**AVIS RELATIF À LA PROTECTION
CONTRE LES EVENTUELS EFFETS NOCIFS ET NUISANCES
PROVOQUÉS PAR LES RAYONNEMENTS NON IONISANTS
GÉNÉRÉS PAR DES ANTENNES ÉMETTRICES STATIONNAIRES**

Commune : VIRTON - Exploitant : ORANGE

Référence exploitant : 139R1_1 / 42139R1_1

Rapport n° 3700 / 2023

Figure 1 : Vue en plan des lieux de séjour et des points de contrôle

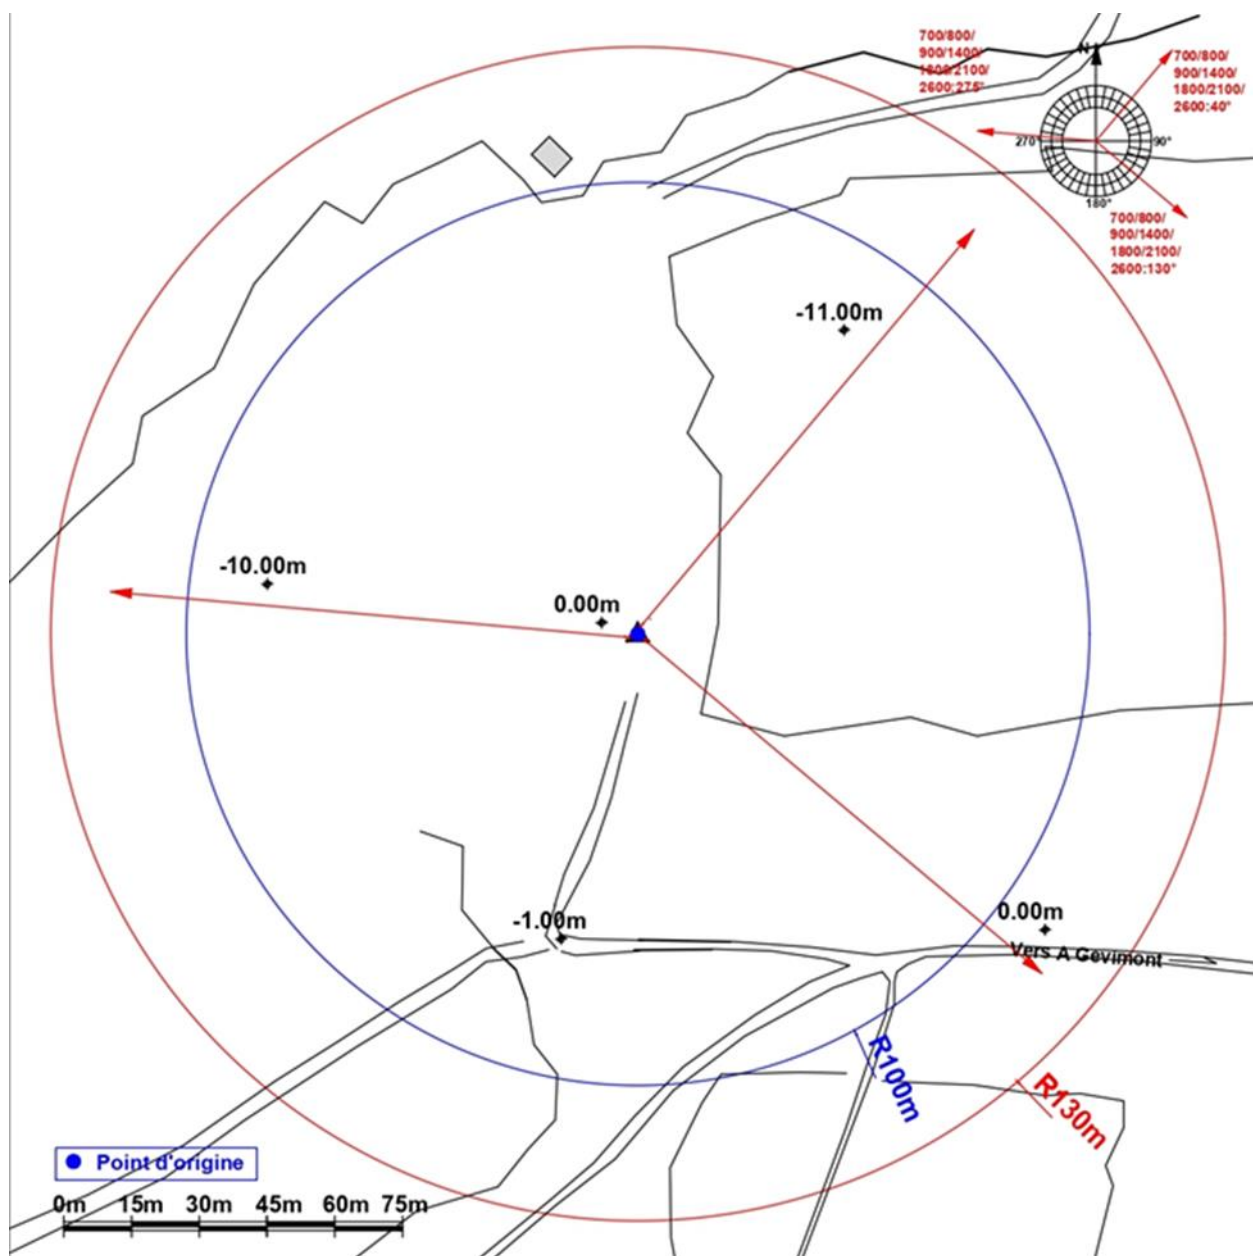
- le numéro du point de contrôle repris sur un des plans de la figure 1;
- le numéro du LS dans lequel se trouve le point de contrôle de la 1^{ère} colonne ;
- l'atténuation d'obstacle prise en compte pour le calcul de l'indice d'exposition dans le LS ;
- le résultat du calcul de l'indice d'exposition.

N° point de contrôle	LS	Atténuation (dB)	Indice d'exposition relatif à la limite par installation IE_i
Aucun lieu de séjour ne se trouve dans la zone où la limite d'immission pourrait être atteinte

En ce qui concerne les antennes de l'installation mentionnées dans le tableau 1, la distance maximale à laquelle la limite pourrait être atteinte, à l'extérieur, est égale à 76,4 m. S'il n'y a pas de LS à une distance inférieure, les antennes respectent forcément la limite d'immission.

Dans le cas des LS situés à l'intérieur des bâtiments, une atténuation d'obstacle est prise en compte et il en résulte que la distance maximale à laquelle la limite pourrait être atteinte se réduit à 54,1 m.

Figure 2 : Vue en plan des installations d'antennes dans un rayon de 300 mètres autour de l'installation faisant l'objet de la demande d'avis

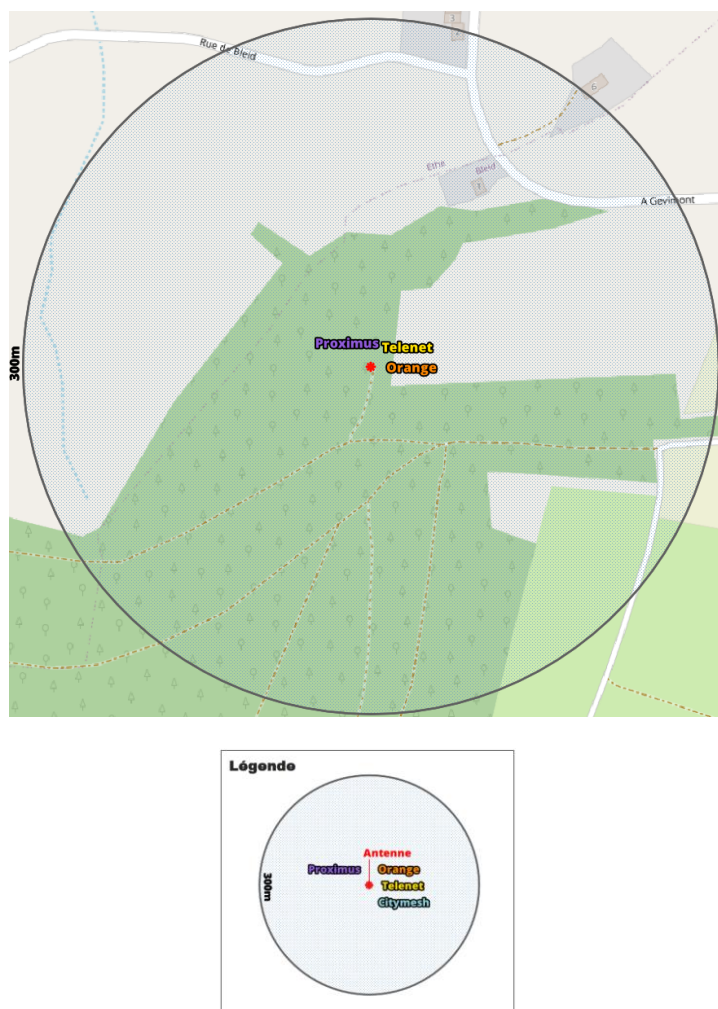
Le plan en projection verticale de la figure 2 indique la localisation des antennes actives éventuelles visées par le décret et situées dans un rayon de 300 mètres autour de l'installation référencée dans le paragraphe 2. Les données de localisation de ces antennes et les avis correspondant sont accessibles via le cadastre en ligne des antennes émettrices stationnaires⁶.

Compte tenu du nombre d'installations localisées dans la figure 2, il apparaît que l'intensité du rayonnement électromagnétique généré, dans les lieux de séjour situés à proximité de l'installation référencée dans le paragraphe 2, par l'ensemble des antennes émettrices stationnaires de l'ensemble des exploitants du même site d'antennes émettrices stationnaires respecte la limite fixée à l'article 4, § 2 du décret.
